改善箇所説明図

サイレン用アンプ

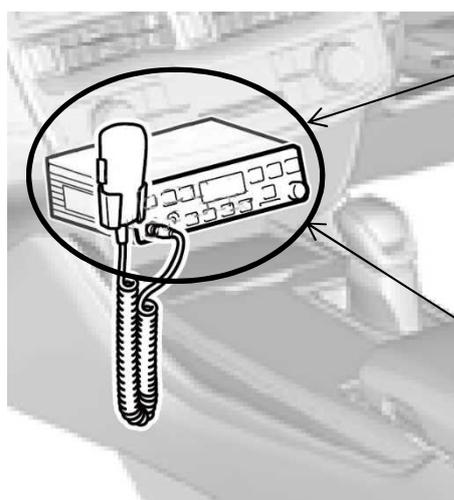
基準不適合発生箇所

警察車において、サイレン用アンプの制御プログラムが不適切なため、サイレンを吹鳴せずにマイク音量を最大で使用すると、当該アンプに過電流が流れる場合がある。そのため、ヒューズが切れ、サイレンが吹鳴しなくなるおそれがある。

全車両、サイレン用アンプの制御プログラムを対策仕様に修正する。
